Změnový list číslo 25A	
Identifikace akce	
Název akce:	Výstavba Multifunkční sportovní a kulturní haly v Brně
Číslo akce SMVS:	-
Objednatel:	I. Statutární město Brno II. ARENA BRNO, a. s. III. Brněnské komunikace a.s. IV. Teplárny Brno, a.s.
Zastoupen:	Objednatel
Zhotovitel:	HOCHTIEF CZ a.s., Plzeňská 16/3217, 150 00 Praha 5
TDI:	-
Projektant:	Projektová dokumentace 1 - Arch.Design, s.r.o. a A PLUS a.s. Projektová dokumentace 2 - PK OSSENDORF s.r.o.
Předmět změnového listu	
Ocelová konstrukce kostky - projekční práce	
Část díla dotčená změnovým listem	
Ocelová konstrukce multimediální kostky - projekční práce	
Popis změny, popis technického řešení	
Původní řešení dle smluvní (tendrové) dokumentace :	
Původní řešení dle Projektové dokumentace 1 obsahuje projekt ocelové nosné konstrukce multimediální kostky v technickém, tvarovém a rozměrovém provedení, které nepostihuje současné požadavky Objednatele na audio i audiovizuální zařízení, které na této konstrukci bude osazeno.

Stavba: MSKP, Multifunkční hala Brno - Změnové listy
Objekt: 7 - Dodatek č. 7

Soupis: ZL 25A - Projekční práce ocelové konstrukce kostky

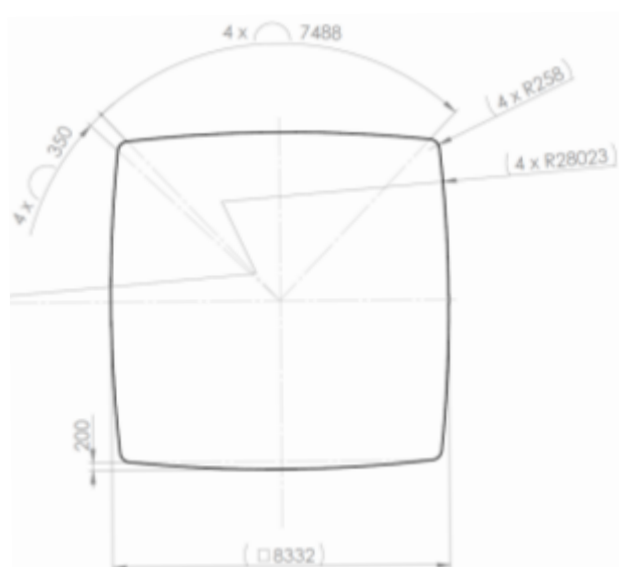
Vnější geometrický tvar je definován popisem výše. Absolutní limitou je vnitřní rozměr parkovacího otvoru kostky, který má rozměr 8500 x 8500 mm a nepřekročitelný limitní rozměr kostky je tedy 8340 x 8340 mm.

Za dodržení podmínek tvaru a výchozí hodnoty vyklenutí dlouhé stěny 200 mm v maximu lze stanovit dva přibližné limitní tvary a z nich plynoucí rozměry zobrazovačů

Minimální vnější rozměr zobrazovačů vychází ze šířky plochy Main screen 1920 px a PP 3,5 - 6720 mm. Použitý diametr rohu R=525 mm odpovídá délce oblouku rohu ca 700 mm. Vyklenutí plochy Main screen je 200 mm. Vnější "čtvercový" rozměr tvaru je pak ca 8022 mm.

Maximální vnější rozměr zobrazovačů vychází ze šířky plochy Main screen 1920 px a PP 3,9 - 7488 mm. Použitý diametr rohu R=258 mm odpovídá délce oblouku rohu ca 350 mm. Vyklenutí plochy Main screen je 200 mm. Vnější "čtvercový" rozměr tvaru je pak ca 8332 mm.

Zobrazovače

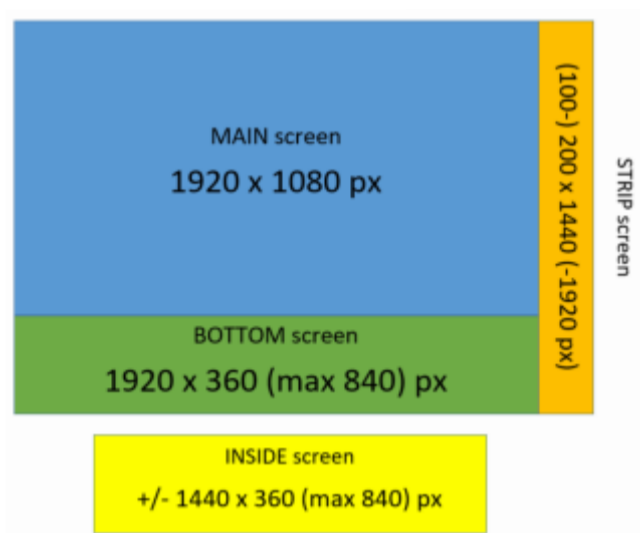
pro pochopení principu skládání obrazu je uvedeno schema s pojmenováním jednotlivých ploch Main, Bottom, Strip a Inside:

- rozlišení PP 3,5-3,6 (max 3,9)
- rozměr na šířku vychází z PP přesně 1920 px na šířku na hlavní zobrazovací ploše, plus šířka hrany v oblouku ca 100-200 px
- rozměr na výšku vychází z PP přesně 1080 px plus min 360 px

- rozměr na šířku shodně s Main
- rozměr na výšku min 360 (v takovém případě tvoří screen plochu o poměru stran cca 4:3), esteticky max 540 (50 pct výšky Main screenu), technicky max 840 px (technicky i esteticky hraniční hodnota, zobrazovací plocha má poměr 1:1)

- rozměr na výšku vychází jako součet výšek Main + Bottom
- rozměr na šířku vychází pro konkrétní PP ze dvou mezních parametrů oblouku, který je definován jako jeho fyzická délka 700 mm (min však 350 mm), což odpovídá poloměru 525 mm (resp. 258 mm)

- rozměr na šířku vychází jako ca 3násobek výšky
- rozměr na výšku by měl subjektivně korespondovat (nebo být shodný) s výškou Bottom screenu.

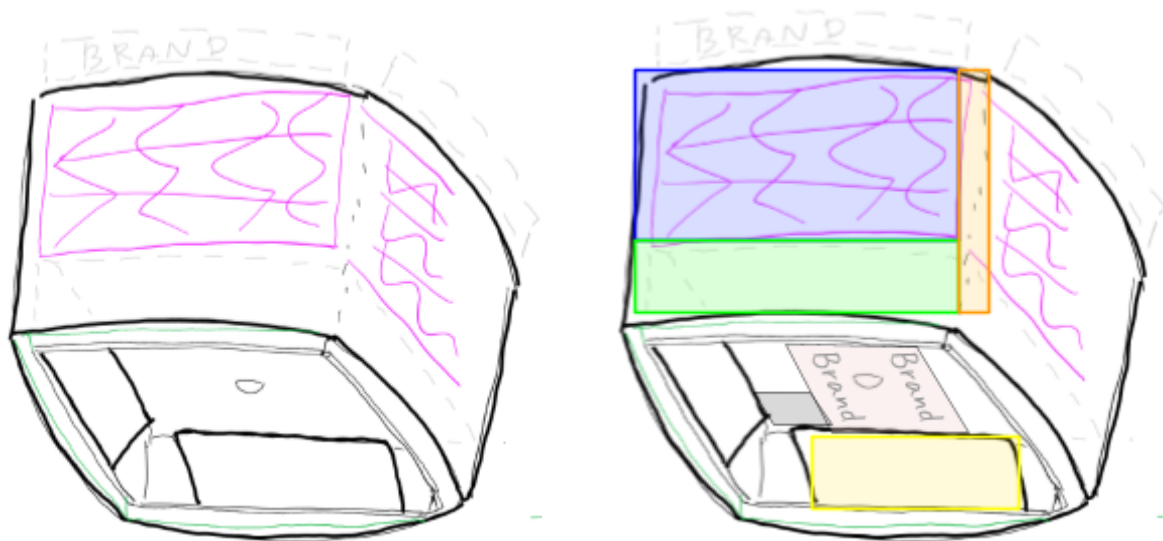
Inside screeny jsou umístěny na svislých vnitřních pomocných panelech, které tvoří vůči ploše Bottom screenu dutinu o rozměru ca 50 cm, která umožňuje umístit zařízení typu reproduktor, PTZ kamera, inteligentní hlava apod. Konstrukce pomocných panelů na jejich spodní hraně přesahuje spodní hranu Bottom screenu o ca 200 mm a může být současně i odkládací konstrukcí (pro uložení kostky na zem).

Na horní hraně Main Screenu musí být možné umístit fyzický brand (nápis) vyrobený jako samostatný fyzický podsvětlený element

Na spodní ploše kostky musí být možné umístit PTZ kameru přesně v geometrické ose.

Na spodní straně kostky musí být možné definovat plochu, která může být podsvětlená a může sloužit jako brand (na nákresu níže červená průhledná plocha).

Vnitřní konstrukce kostky musí umožňovat pohyb osob ve dvou patrech, přechod mezi patry, vstup do kostky musí být možný shora i zespodu (nesmí kolidovat s plochou vyhrazenou pro podsvícení brandu - na nákresu níže např. šedá průhledná plocha).
